Autorité environnementale

Avis délibéré de l’Autorité environnementale sur le doublement de la déviation d’Yssingeaux – RN88 (43)

n°Ae : 2019-82

Avis délibéré n° 2019-82 adopté lors de la séance du 23 octobre 2019

Figure 1: Localisation du projet d'ensemble (source : dossier)

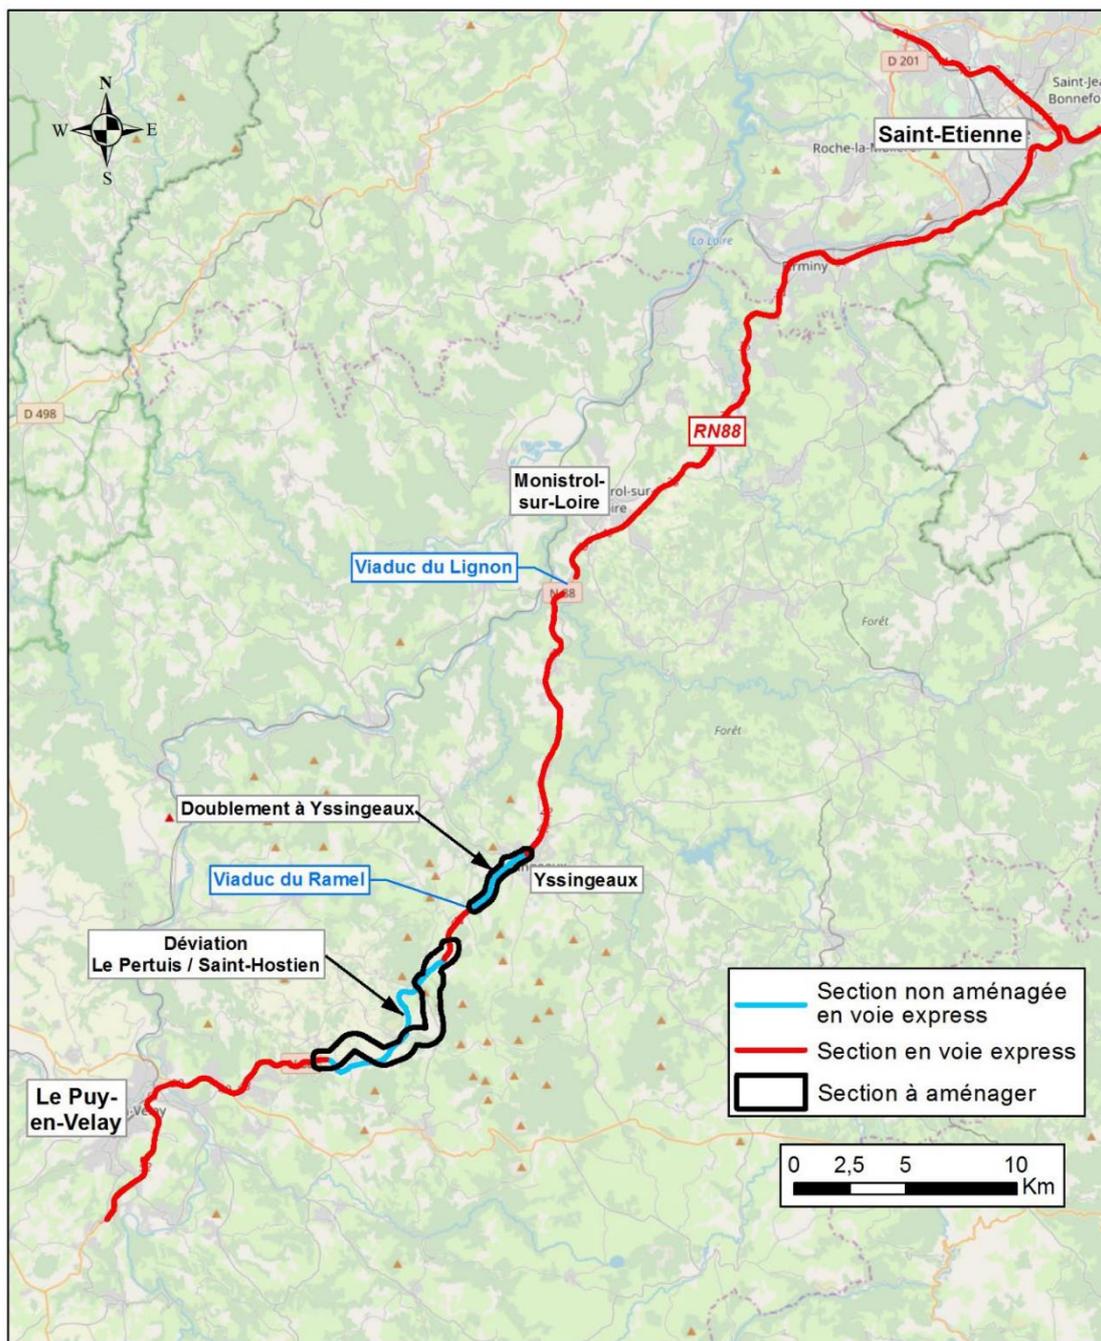
- enfin, curieusement, alors que plusieurs pièces du dossier témoignent que les tronçons d'Yssingeaux et de Saint Hostien – Le Pertuis constituent un projet d'ensemble et l'explicitent au regard de leur proximité géographique et fonctionnelle, la partie de l'étude d'impact relative aux variantes ne traite pas le sujet à l'échelle des deux sections concernées. Elle ne mentionne pas ce lien entre les deux opérations et n'apporte pas de justification de la réalisation de l'opération objet du présent avis au regard de celle concernant le tronçon de Saint Hostien – Le Pertuis.

L'Ae recommande au maître d'ouvrage de démontrer que le choix de réaliser à deux fois deux voies l'opération d'Yssingeaux et celle de Saint Hostien–Le Perthuis est le résultat d'une analyse des solutions de substitution raisonnables pour atteindre les objectifs visés en matière de sécurité et de fluidité de la circulation sur la RN88 en Haute–Loire, notamment au regard des raisons pour l'environnement et la santé humaine. L'Ae recommande également de préciser comment il intègre l'engagement pris par la France en matière de neutralité carbone et les autres enjeux environnementaux en présence.

Figure 2: Présentation générale de l'aménagement de la déviation d'Yssingaux (source : dossier)

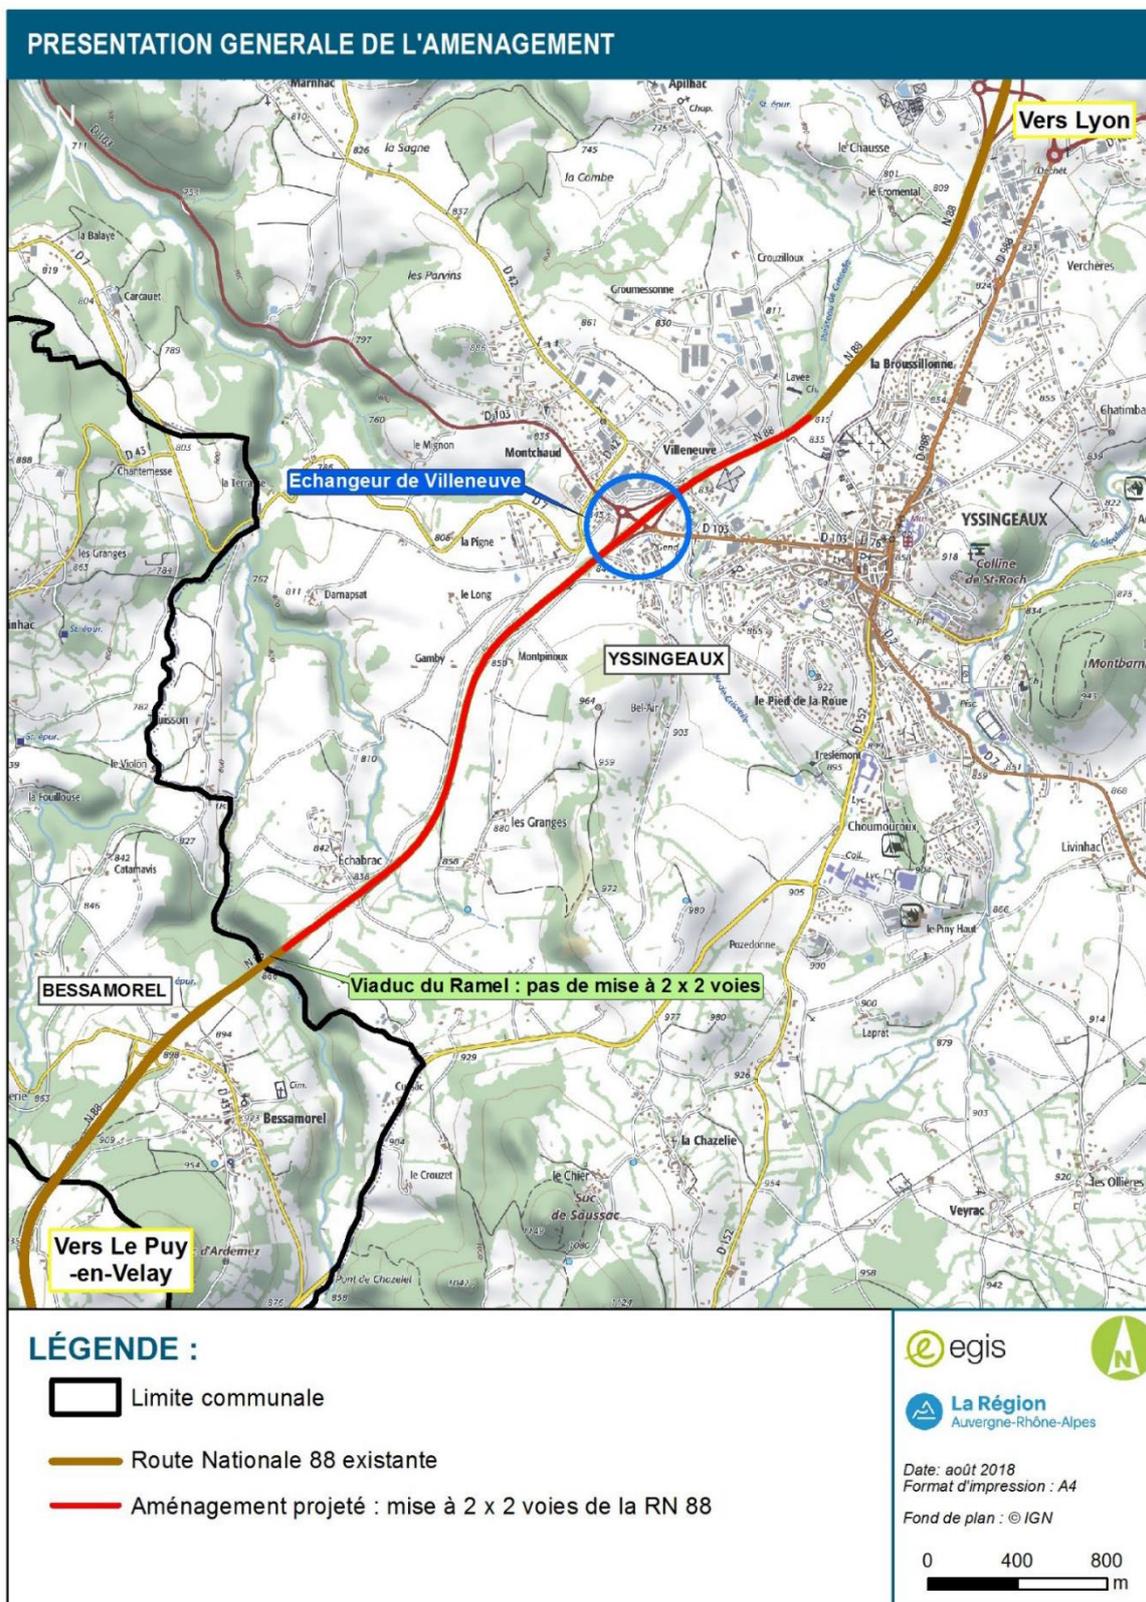
L'Ae recommande de démontrer l'absence d'impact significatif d'une crue centennale ou cinquantennale sur les secteurs en amont de la RN88.

L'Ae recommande de justifier, notamment au regard de critères environnementaux, le périmètre actuellement retenu pour le système d'assainissement routier et, à tout le moins, de l'étendre à l'extrémité nord de la RN non encore prise en compte.
